AMPLIAMENTO CON MODIFICHE FABBRICATO AD
USO COMMERCIALE PER LA REALIZZAZIONE DI UNA
GRANDE STRUTTURA DI VENDITA IN AMBITO "PUA
FELTRINA 6 "

VERIFICA DI ASSOGETTABILITÀ ALLA
PROCEDURA DI VALUTAZIONE DI IMPATTO
AMBIENTALE

INTEGRAZIONI

RELAZIONE TECNICA INTEGRATIVA

Scenario A, MEDIO PERIODO, accesso alla struttura commerciale con rotatoria IV Lotto

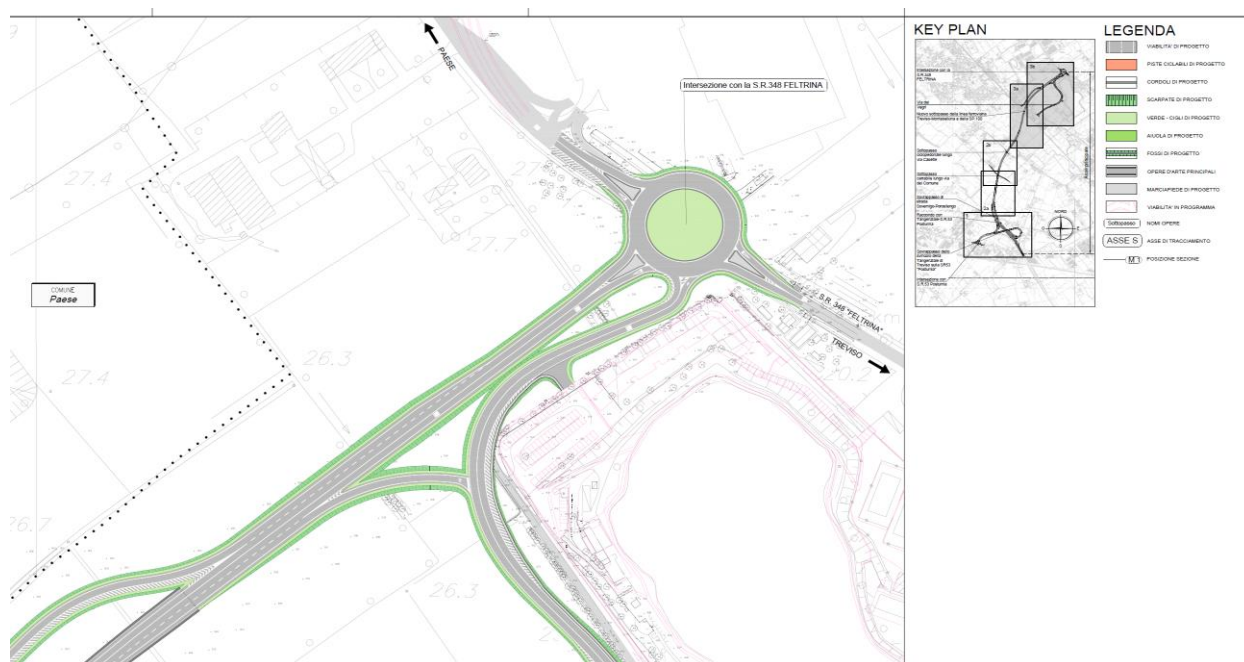
Dalla documentazione attualmente disponibile emerge una possibile mancanza di coerenza e sinergia tra il progetto di ampliamento della struttura di vendita e quello relativo alla realizzazione della nuova tangenziale, sia con riferimento alle tempistiche di attuazione, sia per quanto concerne la localizzazione, la configurazione e le condizioni di esercizio delle opere previste.

La documentazione dovrà altresì chiarire le modalità e le tempistiche di attuazione delle diverse opere della grande struttura di vendita, con particolare riguardo alla posizione prevista per gli accessi carrai, in relazione al progetto della Tangenziale agli atti, nonché

Nello scenario di Medio Periodo, con l'innesto del IV Lotto della Tangenziale, rimanendo invariata la configurazione di accesso alla struttura commerciale, si procede a ricalcolare le due matrici relative ai due accessi. Per l'accesso in mano destra si ottiene:

La presenza di tutti i traffici riguardanti la struttura IperLando ampliata, gli effetti cumulativi dei nuovi esercizi commerciali realizzati nel breve periodo, considerati con valori cautelativi e il traffico indotto dalla realizzazione del IV Lotto della Tangenziale generano un naturale incremento dei parametri di ritardo e accodamento; tuttavia, su entrambi i rami della SR348 si conserva una riserva di capacità dell'ordine del 30% che può quindi assorbire incrementi di ulteriori flussi nell'ora di punta del venerdì feriale dell'ordine dei 250 veicoli per direzione di marcia. Il livello di Servizio diventa di tipo B, caratterizzato da "circolazione ancora libera, minima riduzione di velocità, comfort accettabile".

Figura 3 estratto relazione previsionale di impatto acustico paragrafo 22

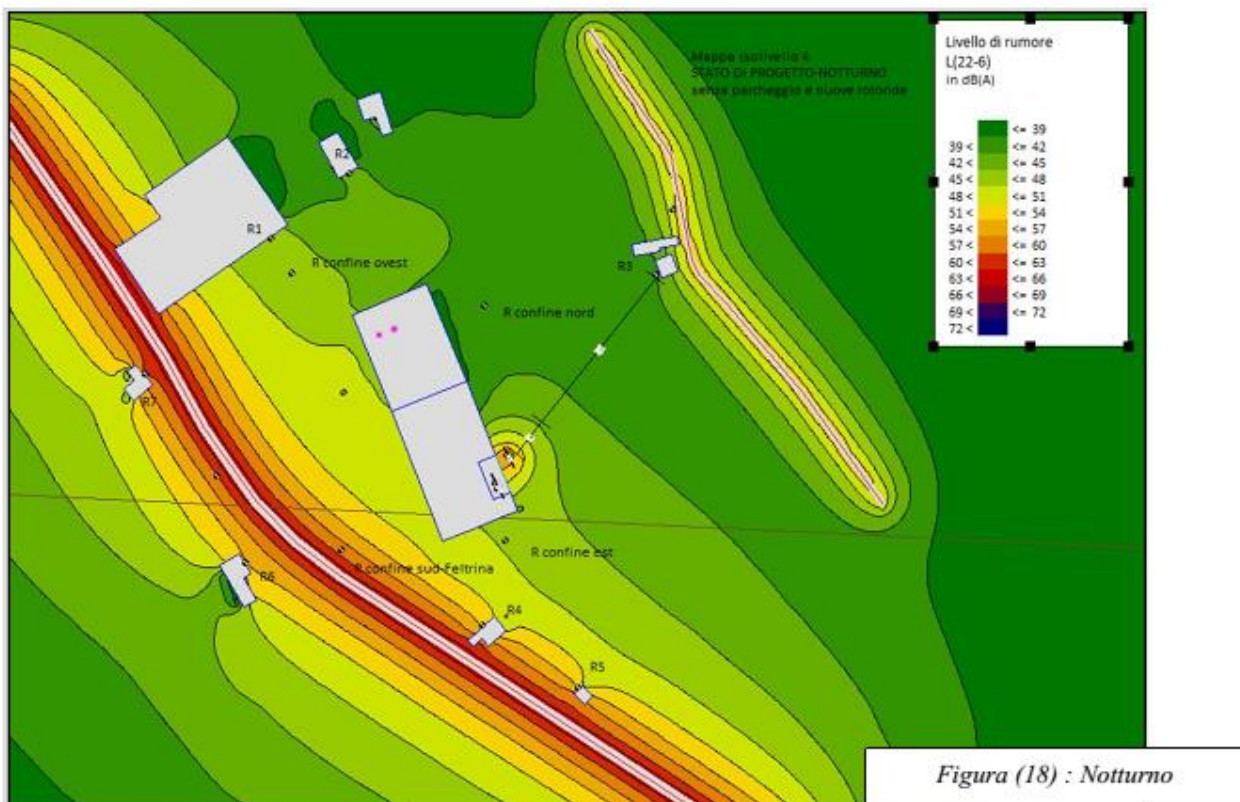
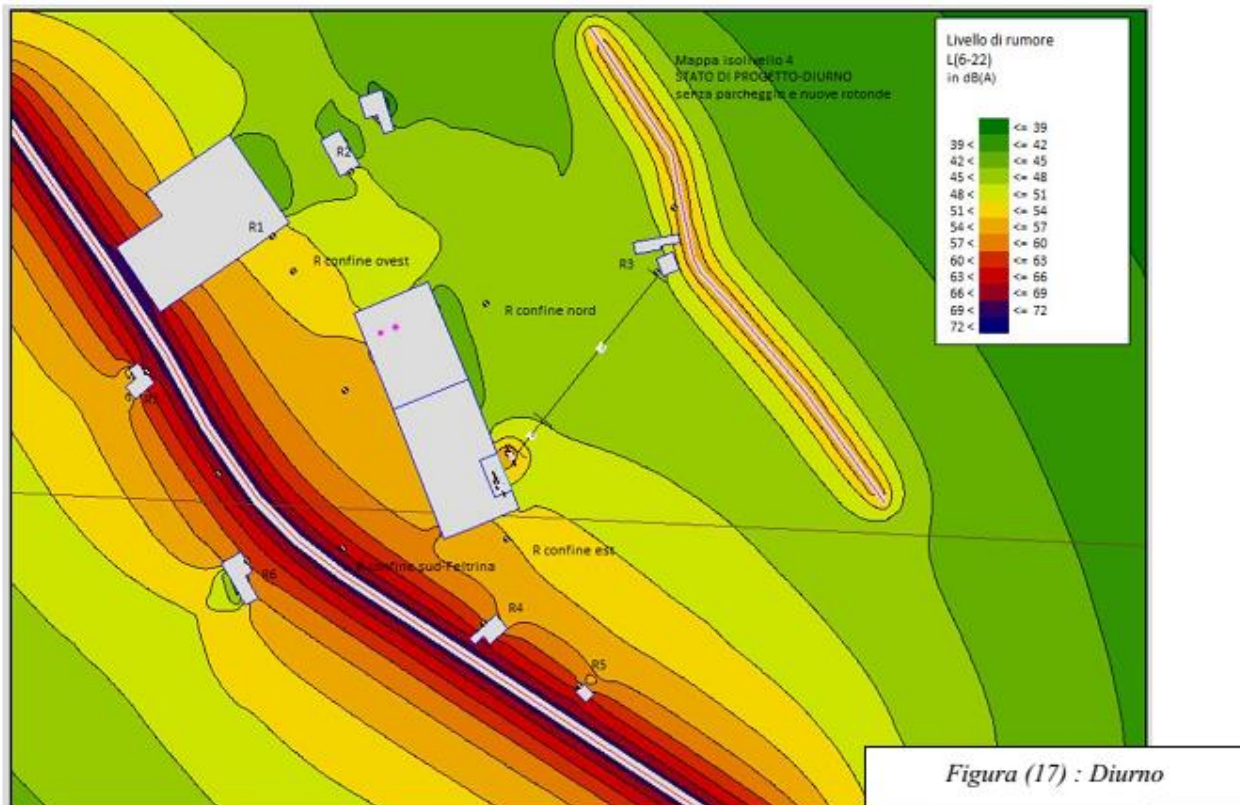
“Per quanto riguarda la componente rumore, si osserva che il tecnico competente dichiara di aver svolto lo studio utilizzando il software di previsione acustica “Sound Plan” - Braunstein & Berndt; tuttavia, all'interno dell'elaborato non risultano allegate le relative modellazioni prodotte dal programma, essendosi limitato a presentare calcoli previsionali basati sulle formule della divergenza sferica e cilindrica.

Si suggerisce pertanto al proponente di fornire tali elaborazioni, che potranno rappresentare lo stato acustico sia ante operam sia post operam. Per la fase post operam, le stesse descriveranno i livelli di emissione e di immissione del nuovo centro commerciale, includendo anche l'impatto del traffico veicolare generato dall'attività, il quale si sommerà a quello già presente sulla viabilità ordinaria, contribuendo al raggiungimento dei limiti previsti per l'ambiente esterno dal Piano di Classificazione Acustica del Comune di Treviso e del DPR n. 142/2004 (dando evidenza dei confini dell'area di pertinenza dell'attività).

Tra i ricettori per i quali deve essere valutato l'impatto acustico dell'intervento sia incluso anche il ricettore R4. Per tale edificio, così come per gli altri, dovrà essere analizzato l'effetto cumulativo derivante dal contributo di tutte le sorgenti sonore presenti nel contesto.

Al paragrafo 21 e 22, del sopra indicato documento, è descritta la situazione ante operam “stato di fatto” di cui si riportano le immagini che seguono:

Dal paragrafo 23 al paragrafo 27 della relazione acustica datata 21 giugno 2026 sono descritte le condizioni post operam valutate a tutti ricettori, compreso il recettore R4 (attualmente abitazione abbandonata) e considerando i criteri differenziali più restrittivi indicati (par 32).

Figura 4 fase 1

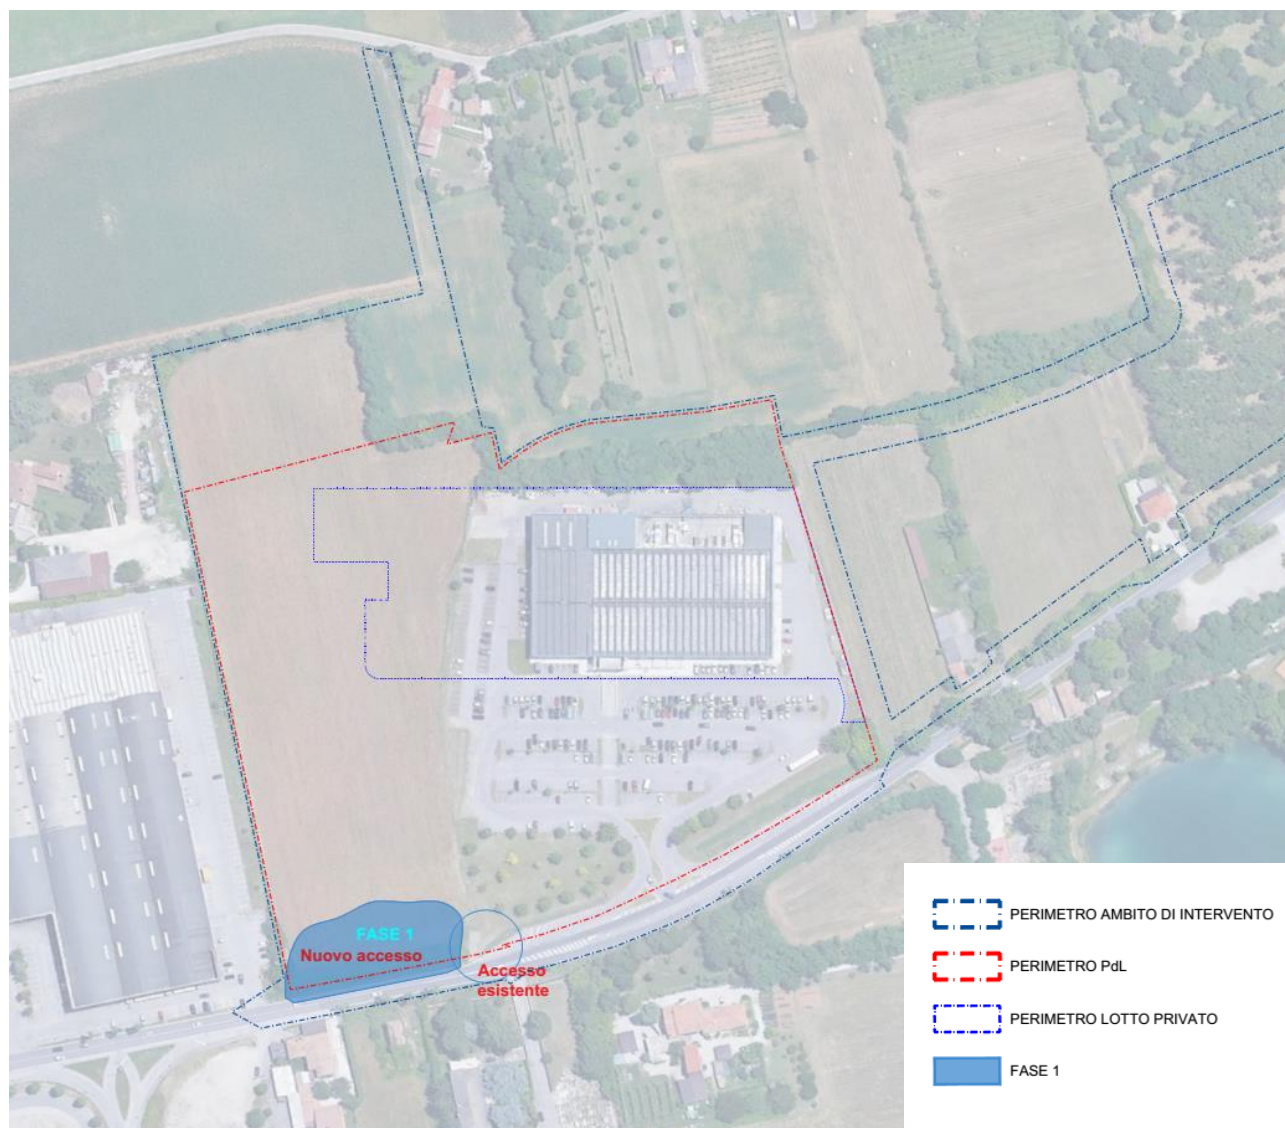
eventuali soluzioni temporanee o fasi transitorie (vedi capitolo 7 e allegato 5 alla presente relazione).

Lavorazioni principali: Rimozione alberature, rimozione linea gas dismessa per circa 100 m in coordinamento con SNAM, e posa di scatolari prefabbricati in calcestruzzo (120x80 cm) per il tombamento.

Impatto viabilistico: Le attività si svolgono in prossimità della strada pubblica ma prevalentemente dall'interno della proprietà privata. Questa fase è propedeutica a creare spazio di manovra interno per le fasi successive, evitando occupazioni permanenti della carreggiata.
